## **Rapport de l'Inspection des installations classées**

Visite d'inspection du 23/01/2026

**ORECO**

Références : 2026 067 UbD 16-86 Env

**N° 9 : Dispositions constructives (murs) des chais de stockage d'alcools**

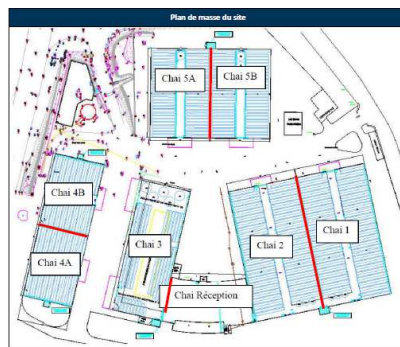
En complément des dispositions détaillées à l'article 12.3 de l'arrêté préfectoral du 06/12/2004 susvisé, tous les chais doubles (1, 2, 4 et 5) sont divisés par un coupe-feu 4 heures dépassant en toiture d'au moins 1 m pour les zones spécifiées en rouge ci-dessous :

Le mur séparatif entre le chai de réception et le chai 3 dépasse également d'au moins 1 m de la toiture.

Les dépassements d'au moins 1 m sont le prolongement des murs coupe-feu 4 heures et à cet effet, ces dépassements doivent être également qualifiés coupe-feu 4 h pour limiter la

propagation d'un incendie par la toiture.
<b>Constats :</b>  Le POI de janvier 2024 détaille que les acrotères font a minima 1,15 m ; ce qui s'avère conforme aux dispositions de l'AP supra.  Lors de la visite terrain, la présence des acrotères requis a bien été relevée par l'inspecteur (sans toutefois avoir pu juger de la conformité du dépassement d'au moins 1 m).
<b>Type de suites proposées :</b> Sans suite
